Modulo per la presentazione delle osservazioni per i piani/programmi/progetti sottoposti a procedimenti di valutazione ambientale di competenza statale

ID: Codice procedura (ID_VIP/ID_MATTM):10844

Impianto per la produzione di energia elettrica da fonte eolica, costituito da 6 aerogeneratori della potenza complessiva di 37,2 MW, un sistema di accumulo da 25 MW e relative opere connesse in località "Rempillo" nel comune di Pitigliano (GR).

TESTO DELLE OSSERVAZIONI

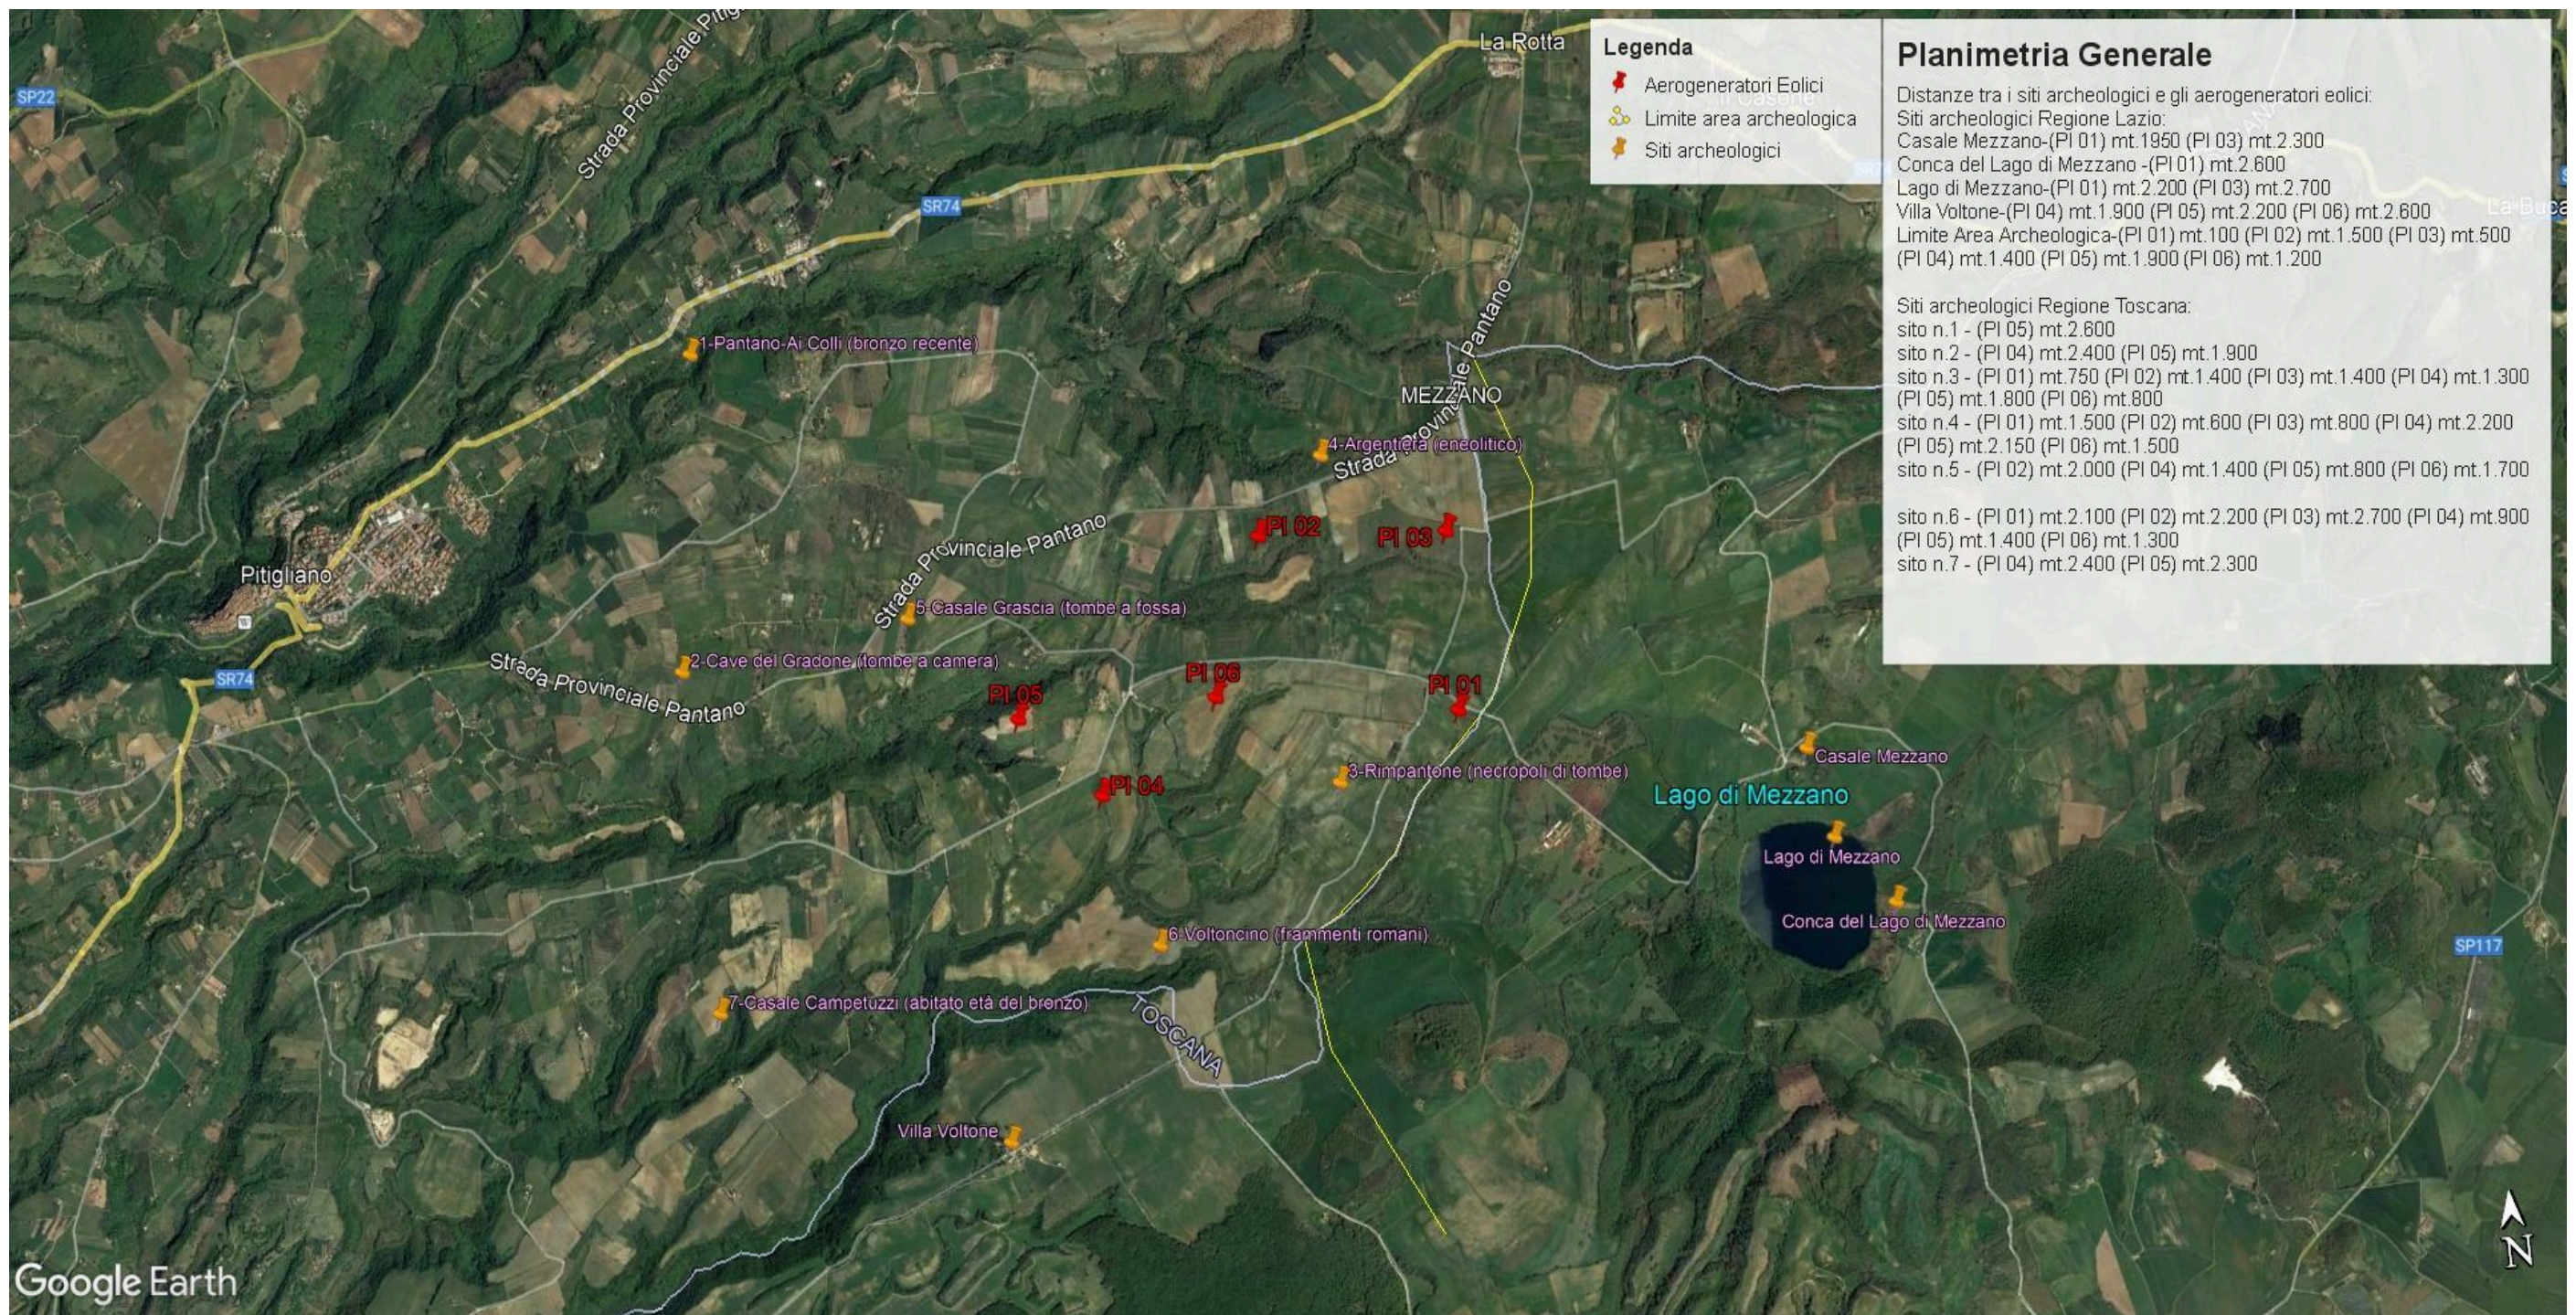
Inoltre, la zona in cui insisterebbe l’impianto eolico industriale Rempillo è compresa nelle fasce di rispetto di 3 km di diversi beni archeologici tutelati dalla parte II del Codice dei Beni Culturali (vedi Allegato, immagine n. 3). Inoltre le pale P04 e P05 ricadono all’interno di un’area archeologica che la Proponente vorrebbe cancellare per il semplice fatto che non è riportata nel documento regionale ma nel documento provinciale come meglio dettagliato nell’Osservazione n. 5. Alla luce di quanto documentato appare chiaro quindi che la collocazione dell’impianto non ha tenuto conto alcuno dei vincoli dell’area nella quale è stato progettato e l’inserimento dell’impianto eolico nel paesaggio e sul territorio non è corretto (Allegato IV delle Linee guida nazionali di cui al D.M dello Sviluppo economico del 10.09.2010).

- h) Le zone di interesse archeologico evidenziate nell'immagine n. 3 a cui si aggiungono anche l'importante abitato protostorico di Sorgenti della Nova e Ruderì del Castello altomedioevale che si trovano a circa 4 km dalle aree in cui è stato progettato l'impianto eolico industriale. Poco più lontano i resti del castello medioevale “Morroneccio”. Nell'area vasta le preziose necropoli eneolitiche (Poggi Alti) ed etrusche di Pitigliano, Sovana e Sorano.

Immagine n. 4 Situazione di saturazione da impianti FER nella provincia di Viterbo. Non sono riportati gli impianti fotovoltaici e agrivoltaici che hanno inciso per buona parte nel cumulo di impianti FER per superare già nel 2023 gli obiettivi del PNIEC assegnati alla Regione Lazio per il 20230.

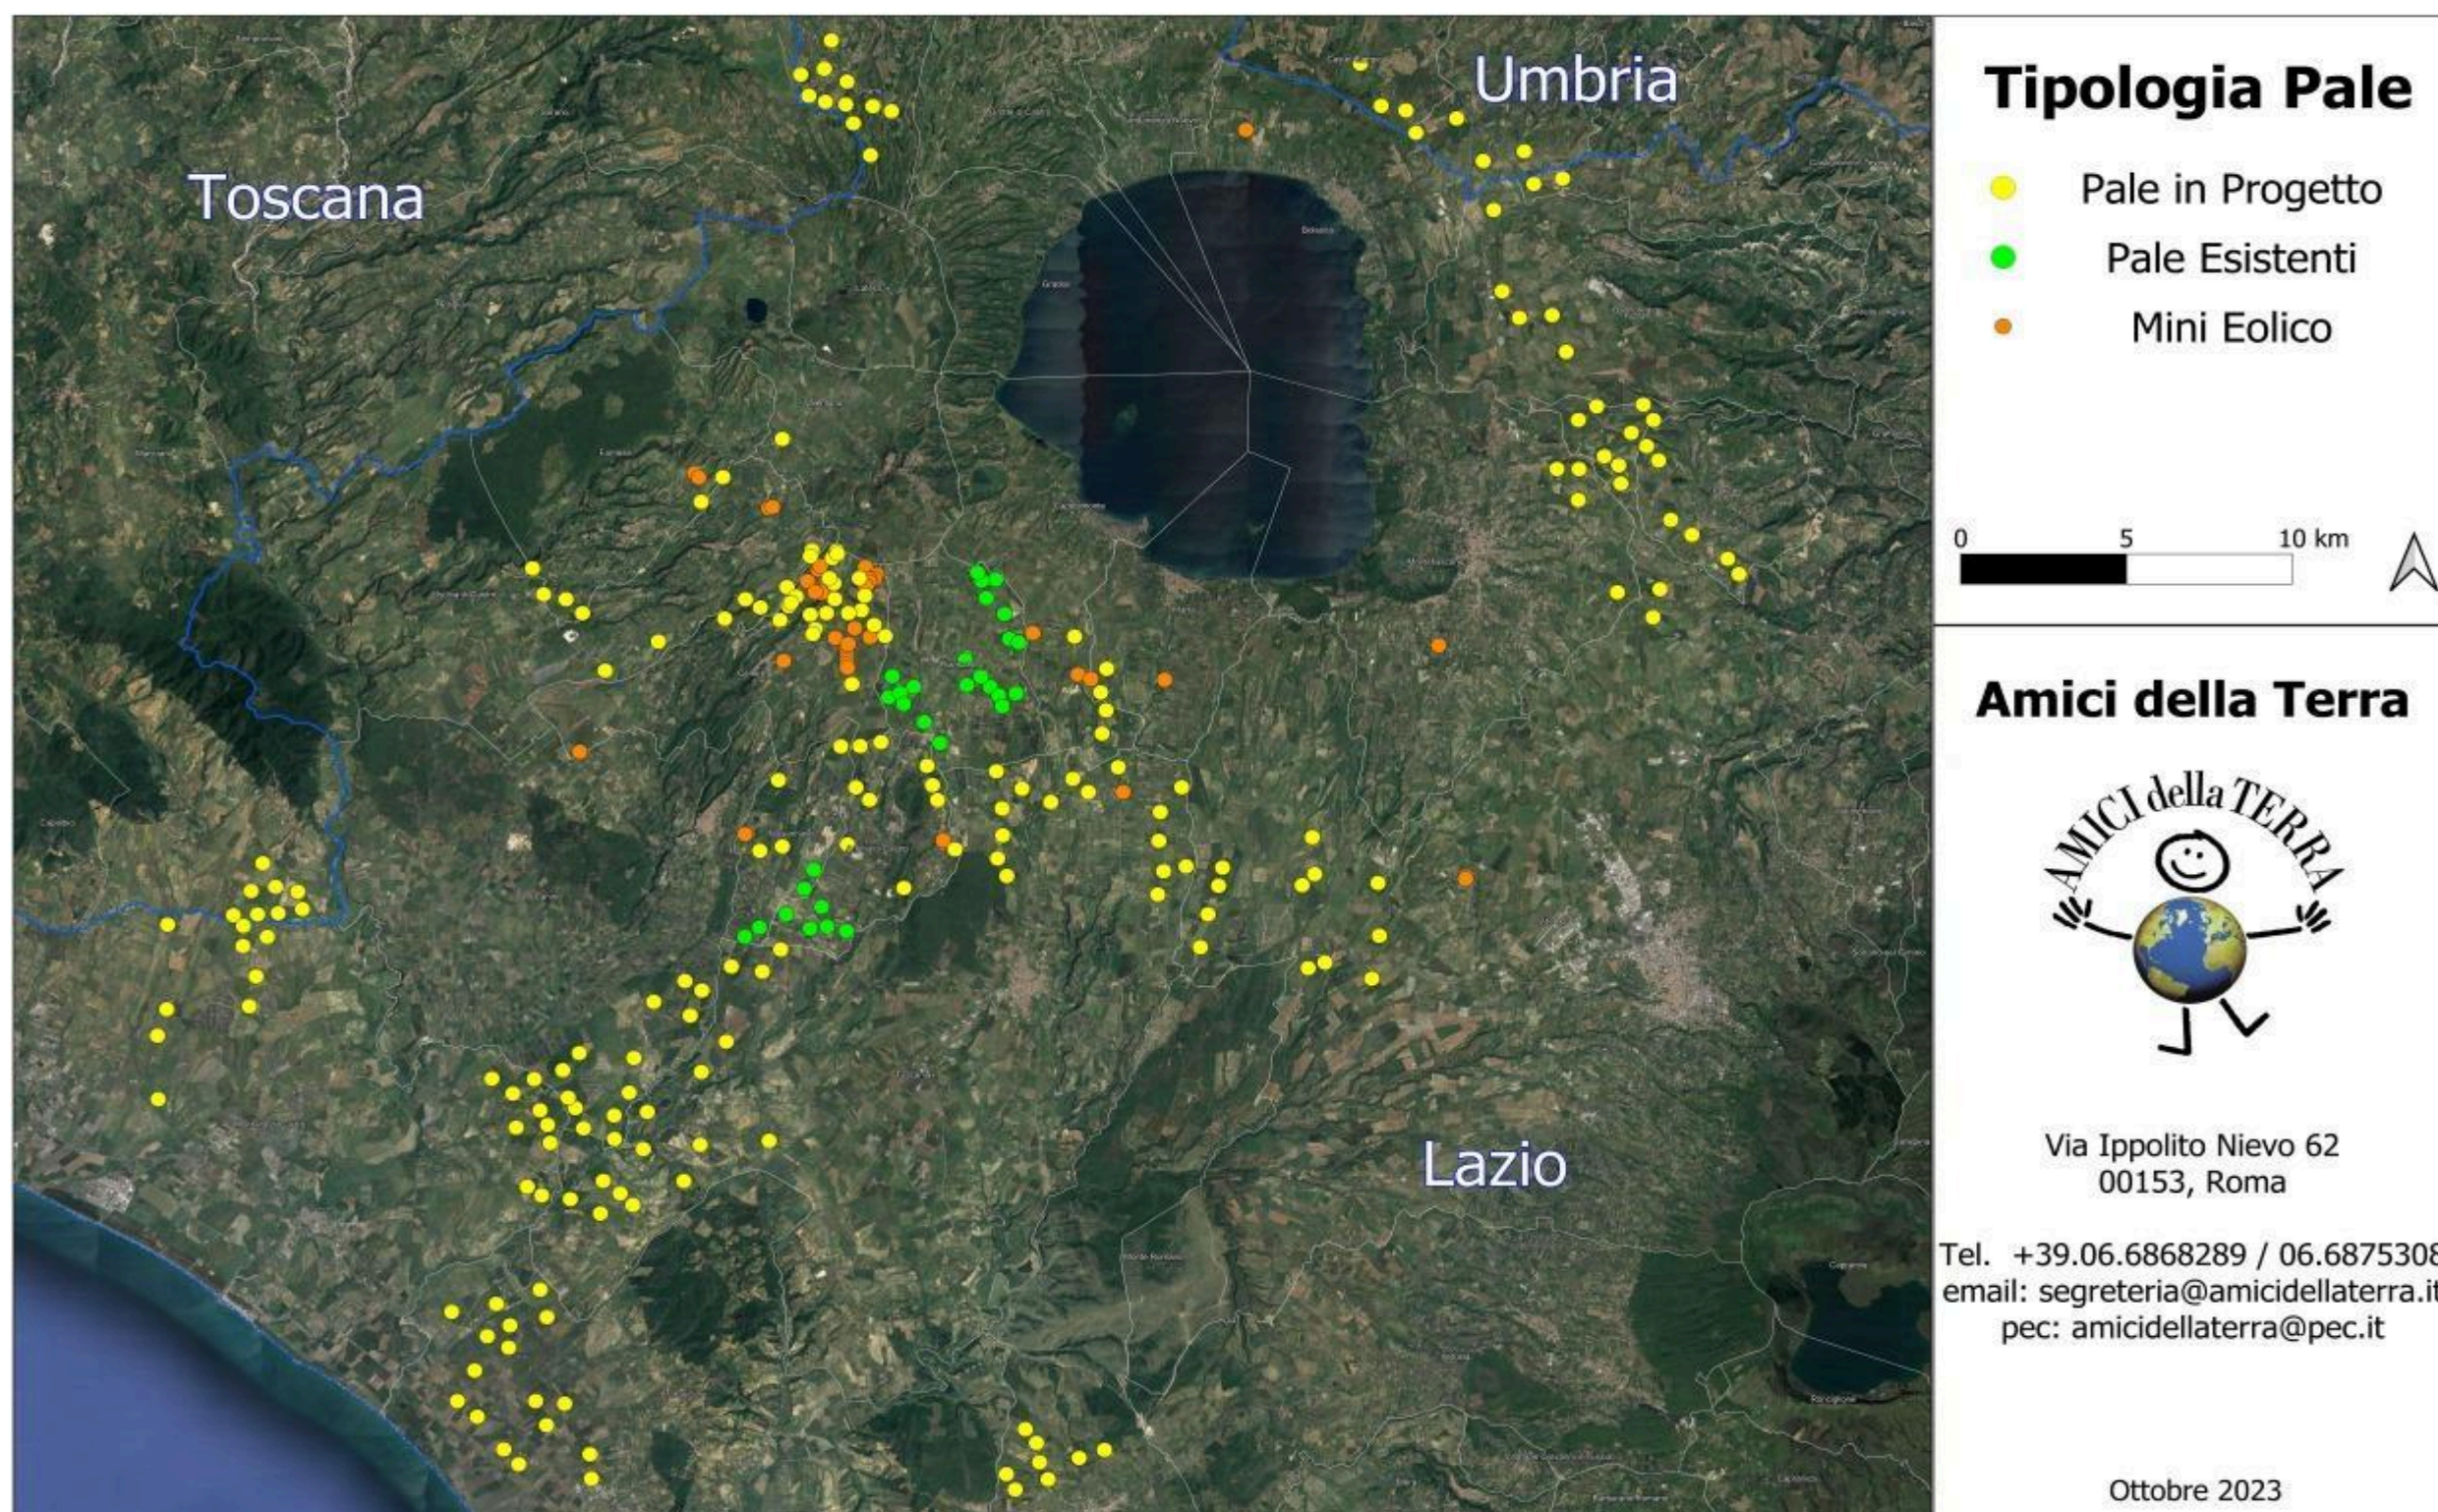
Quindi anche la Regione come Ente deputato dalla normativa nazionale a legiferare sulle aree idonee e non idonee si è espressa riguardo al fatto che abbia assolto ai doveri e alle quote stabilite dal PNIEC e in ambito regionale la provincia di Viterbo è stata quella con il più alto tasso di impianti FER tra tutte e quindi ormai satura ed il cumulo degli impianti FER installati, autorizzati e in progetto rappresenta una elevata criticità per la sostenibilità ambientale di ulteriori eventuali iniziative. L'impianto eolico " Rempillo" pur essendo "esterno al confine provinciale e regionale ma nelle sue immediate vicinanze (a soli 100 metri i primi due aerogeneratori) oltre ad impattare sul territorio e sulle economie di tre Comuni del Lazio (Farnese, Valentano e Latera) si trova nelle fasce di rispetto dei Beni di notevole interesse pubblico come si è evidenziate nelle Osservazioni nn. 1 e 2 e crea anche degli impatti negativi anche sui beni naturalistici come verrà dettagliato nell'Osservazione n. 4. Inoltre andrebbe a sommarsi al già enorme cumulo di impianti eolici e fotovoltaici e geotermici che già creano una elevata criticità ambientale nella provincia di Viterbo e interferiscono anche con il territorio toscano come si può vedere dalle immagini nn. 4 e 5 dell'Allegato n. 1.
